Motor News

松下電器産業株式会社
モータ社　産業モータ事業部

ブラシレスモータ
B1シリーズ、B2シリーズ、B3シリーズ、B4シリーズ
シャフトブッシュ仕様変更のお知らせ

シャフトブッシュ

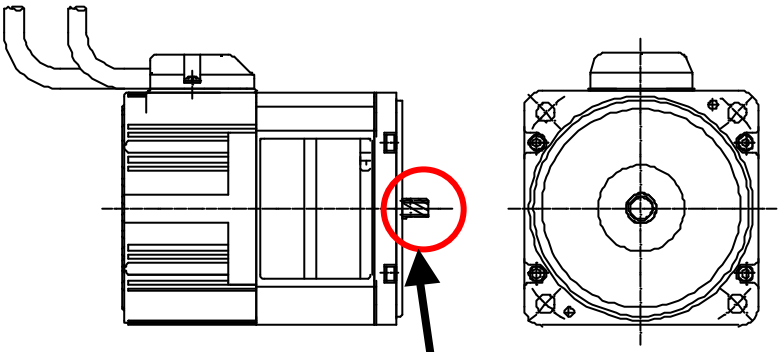
■変更内容　ブラシレスモータに使用しているシャフトブッシュを変更いたします。
製品（シャフト）の外観が変更になります。

従来品に対しシャフトブッシュの寸法が1mm短くなります。
